BELFORT 2019-1909

UN BOND EN ARRIÈRE DE PLUS D'UN SIÈCLE

DOSSIER DÉPOSÉ PAR
MM. MICHEL ESTIENNE, BASTIEN FAUDOT ET CHRISTIAN PROUST

Figure 103 : Profils en long d'équilibre de la Savoureuse en état actuel et en état projet

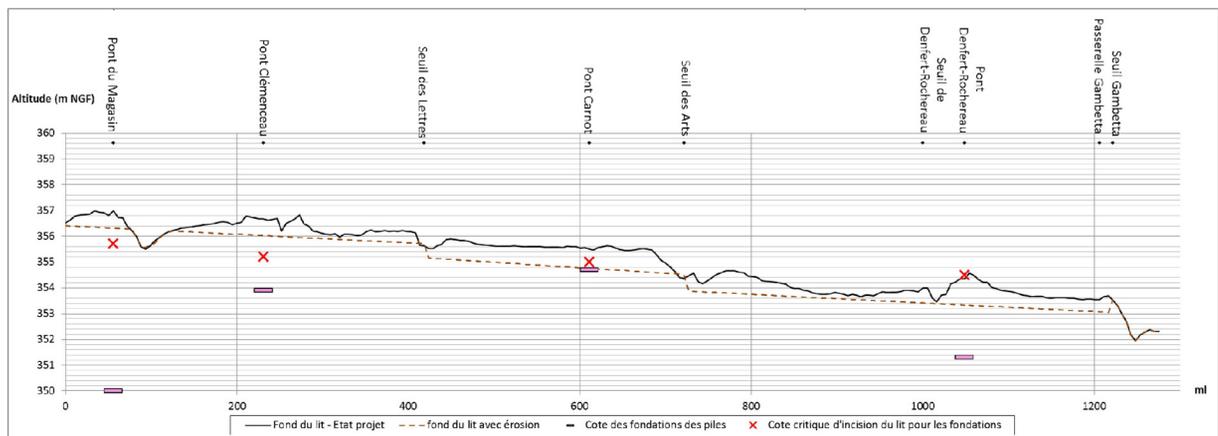
L'abaissement du lit varie tout au long du linéaire entre 0,2 m et 0,7 m et variera tout au long des années qui suivront la réalisation du projet. Au final, il s'agit donc un projet inabouti et très coûteux, auquel la raison aurait dû imposer de renoncer. Mais comme nous allons le montrer, il pose des problèmes graves de non-respect de la réglementation : il doit donc être rejeté dans son état actuel.

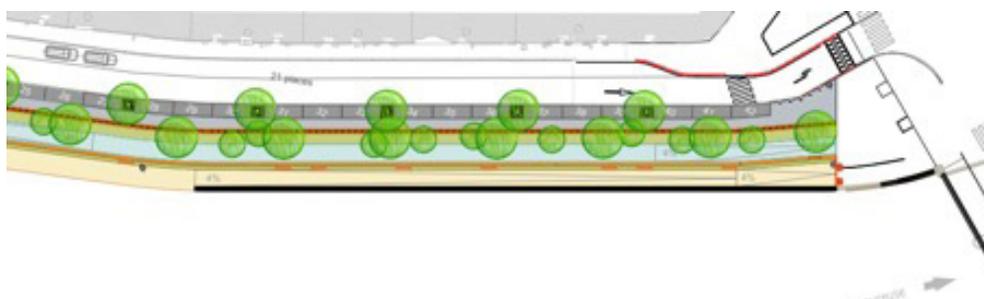
On notera que la vue d'artiste sur la coupe PT7.5 figurant sur le même document n'est pas conforme au plan en ne montrant pas la présence du muret de protection figurant sur la plate-forme cotée à 355,19. À cette cote doit donc être ajoutée, pour mesurer l'impact hydraulique de cette affaire, l'altimétrie du muret de protection.

Et, compte tenu du positionnement de cette coupe sur le plan, la rampe, par ailleurs, se prolonge, ce qui conduit à penser que ce muret atteindra, au final, une cote très proche de celle de l'intrados du pont Richelieu.

Nous avons donc, en amont immédiat de cet ouvrage d'art, un rétrécissement important du lit, suivi par un retour brutal à la géométrie d'origine, environ quinze mètres en amont du pont, et en un endroit marqué par des enrochements qui ne peuvent que correspondre à un secteur de mise en vitesse de l'eau.

Il en résultera, nécessairement, des phénomènes très importants de remous et de turbulences, qui ne seraient guère appréhendables quant à leurs effets que par la réalisation d'un modèle physique qui n'a pas été réalisé.

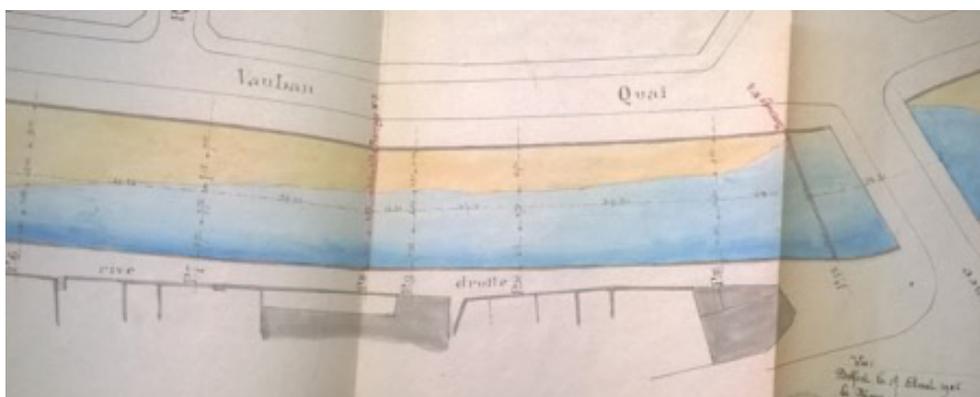
Les coupes de principe des dispositifs de confortement et de lutte contre l'affouillement montrent la mise en place d'une « carapace en enrochements ». La nature de ces enrochements n'est pas précisée. L'examen de la figure laisse penser que les interstices entre les blocs ne sont pas en béton (ils seraient alors représentés de la même façon que les extensions de semelles, nécessairement en béton). Il s'agirait donc d'enrochements libres. Les textes accompagnant les schémas, à la page 299 de l'étude d'impact, précisent que « *les enrochements sont dimensionnés pour résister à la vitesse d'écoulement en crue* », ce qui laisse bien penser qu'il n'est pas prévu de les lier. Les conséquences d'une telle situation seraient considérables.

Sans liaison entre les blocs, cette carapace jouera nécessairement le rôle d'un drain latéral, qui aura des impacts importants sur la vitesse d'écoulement de la nappe d'accompagnement, mais, surtout, sera en mesure d'écouler, en période d'étiage, la totalité des débits, mettant ainsi la Savoureuse à sec et condamnant l'ensemble de la faune halieutique. Il est hautement paradoxal qu'un projet, qui vise à rétablir les continuités écologiques, risque d'avoir de telles conséquences.

Une telle artificialisation du fond du lit, fût-elle masquée, est totalement contraire avec toutes les règles de l'art actuelles prévalant en matière de restauration des cours d'eau, où l'un des enjeux majeurs est au contraire de permettre une bonne connexion entre la rivière et sa nappe d'accompagnement.

Figure 103 : Profils en long d'équilibre de la Savoureuse en état actuel et en état projet

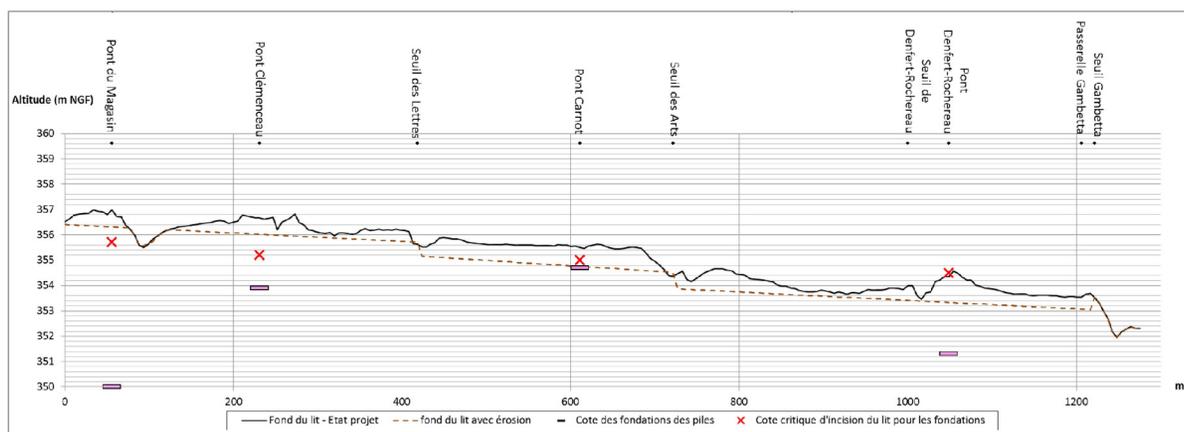
Ce document est cohérent avec l'ensemble des simulations hydrauliques en période de crue, qui montrent que le projet a pour conséquence un abaissement du fil d'eau (figure 102, p. 306 de l'étude d'impact) jusqu'au niveau de la passerelle Gambetta, et donc sur le linéaire où la réalisation de la promenade ne modifie que marginalement les capacités d'écoulement.

Ce document montre ainsi que, sur l'essentiel du linéaire, après retour à l'équilibre, le niveau du fond du lit sera sensiblement modifié, avec un abaissement moyen qu'il est difficile d'estimer de façon précise, mais que l'on peut évaluer comme étant, en moyenne, de l'ordre de 0,3 m sur l'ensemble du linéaire. Sur une largeur moyenne de la rivière d'environ 25 mètres et une longueur de l'ordre de 1200 m, cela représente un volume de l'ordre de 9 000 m³ de matériaux.

Or, l'étude d'impact indique (p. 217, tableau 29) que les déblais liés à l'opération ne représenteraient qu'un volume de 2 530 m³, dont moitié seulement liée à la démolition des seuils.

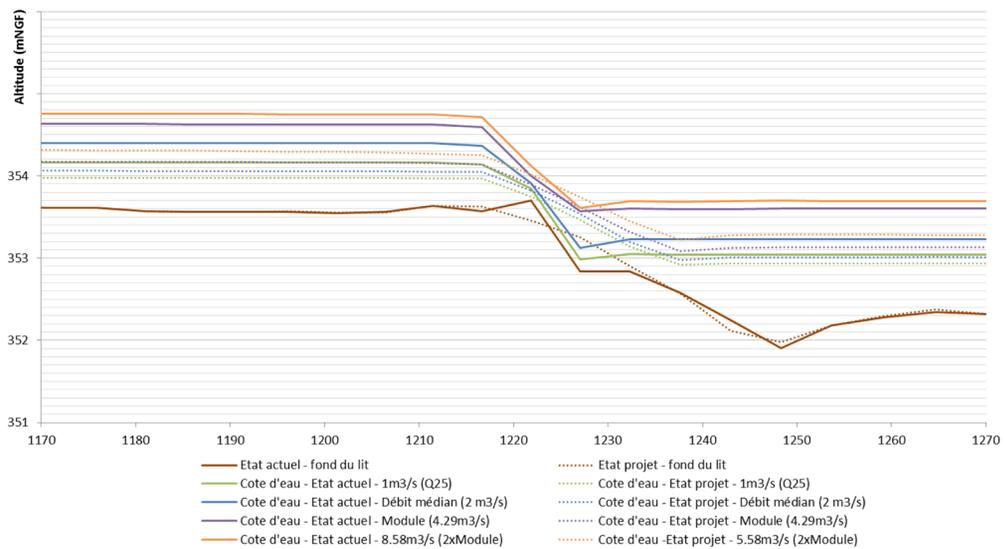
Les différents schémas montrant les effets de l'arasement partiel des seuils expliquent ce différentiel. On prendra comme exemple la figure 78, page 91 du document 3B :

Ces documents sont extrêmement curieux, dans la mesure où ils ne font état que de modifications très faibles du lit mineur, uniquement au droit des seuils. Pour autant, ils montrent un abaissement très significatif de la ligne d'eau pour des débits relativement soutenus (2 x module), que rien ne permet de justifier.

Tableau 11 : Comparaison des hauteurs d'eau entre l'état actuel et l'état projet au droit du seuil des Lettres

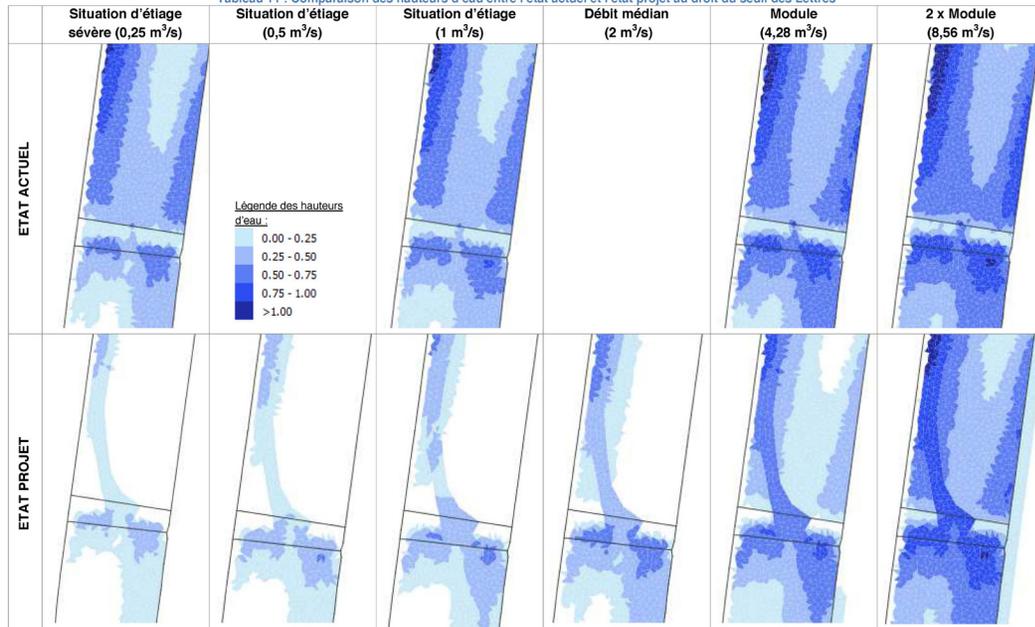
Le dossier montre en effet que certains secteurs risquent d'être inondés pour des débits inférieurs, en raison des remous produits par le passage de l'eau sur les seuils. On se référera, pour s'en convaincre, aux résultats des simulations produits dans la pièce 3b, Notice sur la conception des ouvrages en rivière. Le tableau n°11 (page 51) et le tableau n°17 (page 73) attestent en effet de la submersion partielle de la promenade, sur chacune des deux sections, en raison des effets de remous, avant l'atteinte du niveau du module.

Figure 78 : Profils en long de ligne d'eau et du lit de la Savoureuse au droit du seuil Gambetta - Etat actuel et état projet

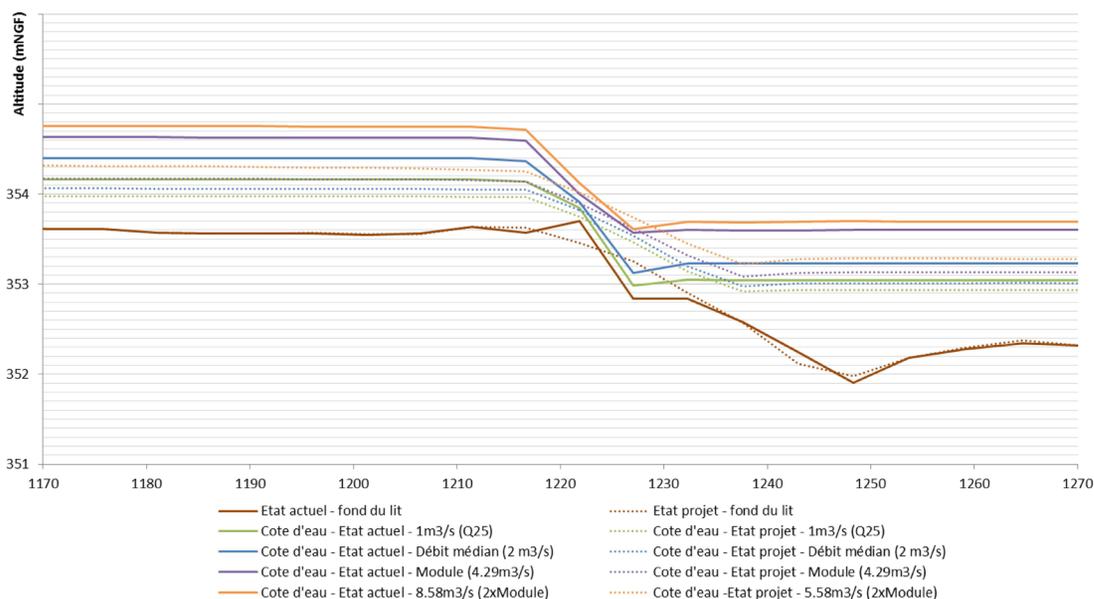
Donc, de deux choses l'une :

- ou bien la promenade est calée au niveau du module en état projet ; elle se trouvera donc, lors des premières années, à un niveau très inférieur à celui du module, et sera de ce fait inondée en permanence ;
- ou bien la promenade est calée au niveau du module actuel.

Figure 80 : Profils en long de ligne d'eau et du lit de la Savoureuse au droit du seuil Richelieu - Etat actuel et état projet

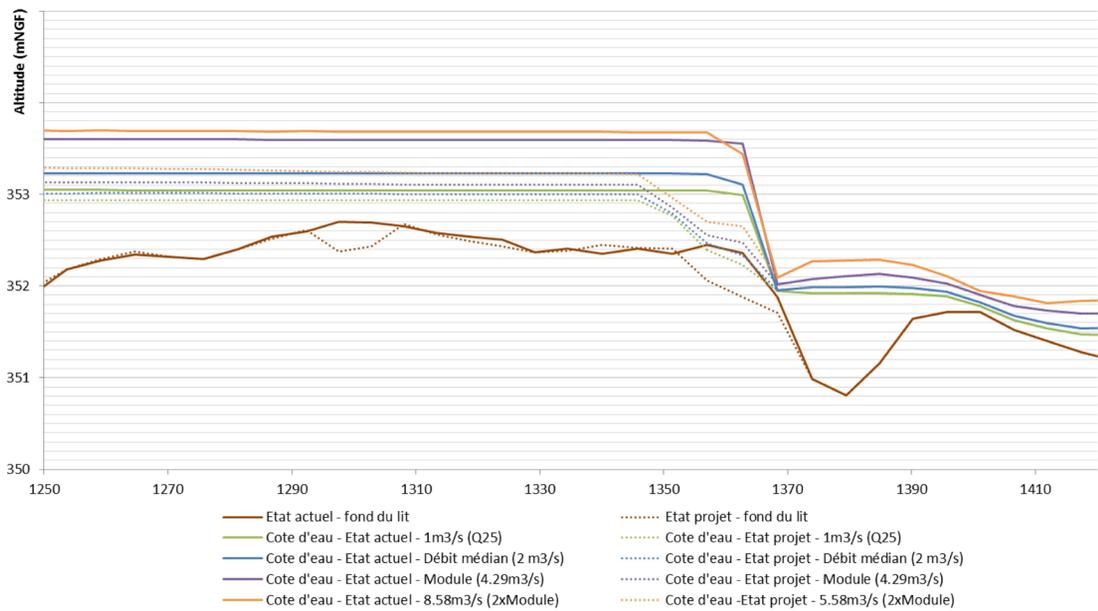
Ce document montre sans équivoque que la cote de la Savoureuse au module en l'état actuel est d'environ 353,5 m, et que dans l'état projet, elle est de 353,12 environ.
